COMMISSION ROYALE DES MONUMENTS ET DES SITES  
KONINKLIJKE COMMISSIE VOOR MONUMENTEN EN LANDSCHAPPEN

**Objet :** Anderlecht. Place de la Vaillance. Collégiale des Saints-Pierre-et-Guidon.

Demande de permis unique portant sur la stabilisation et la restauration de l'enveloppe extérieure: restaurer les maçonneries de pierre et de briques, restaurer les charpentes et les couvertures ; intégrer un accès PMR via le porche sud.

**Avis conforme de la CRMS**

Schéma de principe de l'emprise des élargissements des fondations prévus en vert (en pointillé orange les fondations existantes supposées)- document extrait du dossier de demande

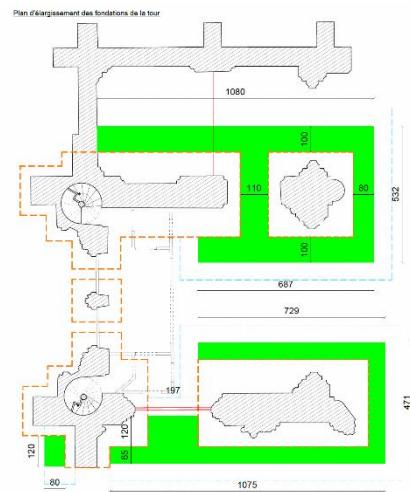
Le monitoring a montré que les fondations de la tour continuent de tasser, entraînant dans leur mouvement la façade Nord du bas-côté Nord et générant des désordres au niveau des voûtes de la chapelle Saint-Guidon. Après avoir analysé et comparé plusieurs options d'intervention (micropieux, reprise en sous-œuvre, élargissements de fondations localisées au pilier Nord-Est), les auteurs de projet ont opté pour un élargissement de fondations en béton armé au niveau des 4 piliers d'assise de la tour.

Cette technique présente l'avantage d'être superficielle (comme les fondations d'origine) et permettra d'éviter de nouveau tassements. Il s'agit d'une augmentation de rigidité « contrôlée» qui est plus souple que les micropieux par exemple qui créeraient quant à eux des points durs. Cette technique nécessite en revanche de démonter davantage le revêtement de sol et génère des excavations plus importantes du sous-sol.

***La CRMS souscrit aux travaux de stabilité qui sont bien étudiés et motivés. Etant donné que l'élargissement des fondations conduirait à une excavation et une perturbation conséquentes du sous-sol, la Commission demande de prévoir un suivi archéologique intensif lors de ces travaux sous le contrôle du Département Archéologie de la DPC (clause à inclure dans le permis).***

Images 3D extr. du dossier de demande

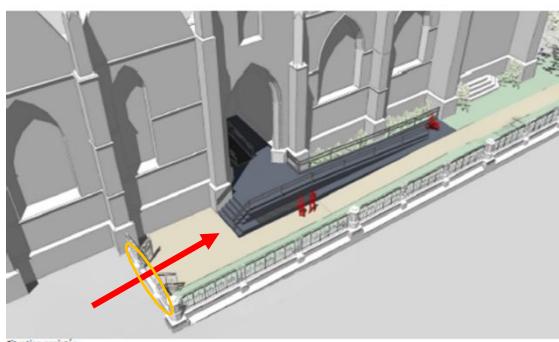
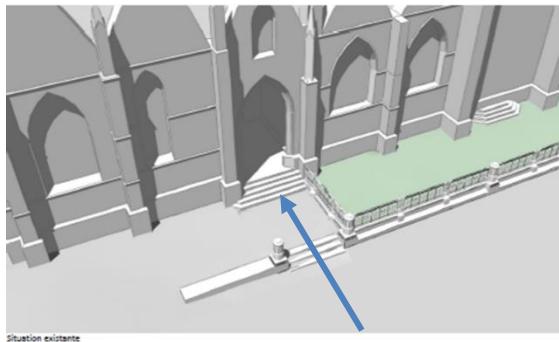
. dans la nouvelle configuration, la connexion directe (en ligne droite) entre l'église et la place de la Vaillance d'autre part (voir flèches bleues sur les images ci-dessous) disparaîtrait au profit d'un accès latéral (voir flèche rouge). La CRMS estime qu'il serait dommage de perdre cette connexion droite et très lisible entre l'église et la place. ***Elle demande d'étudier la possibilité de préserver le principe d'un accès droite depuis la place au porche sud, dans l'axe du porche, moyennant une ouverture dans le mur de clôture et sans pénaliser l'accès aux pentes pour PMR.***

NB : A noter que sur les images 3D, une bordure est présente entre l'espace public et le mur de clôture (en jaune sur l'image 3D du projet), ce qui ne serait pas compatible avec un accès PMR. La CRMS suppose qu'il s'agit d'un problème de dessin ? Elle demande de vérifier le point et de corriger les dessins le cas échéant.

. les matériaux et les détails d'exécution des nouvelles pentes et des garde-corps qui les accompagnent sont peu renseignés dans le dossier. *La CRMS estime que le dessin des garde-corps ainsi que le choix des matériaux (inox et béton blanc ?) pourraient être améliorés afin d'être plus discrets et mieux en phase avec le monument. Elle demande d'affiner le projet sur ce point de commun accord avec la DPC qui devrait approuver les modifications proposées.*
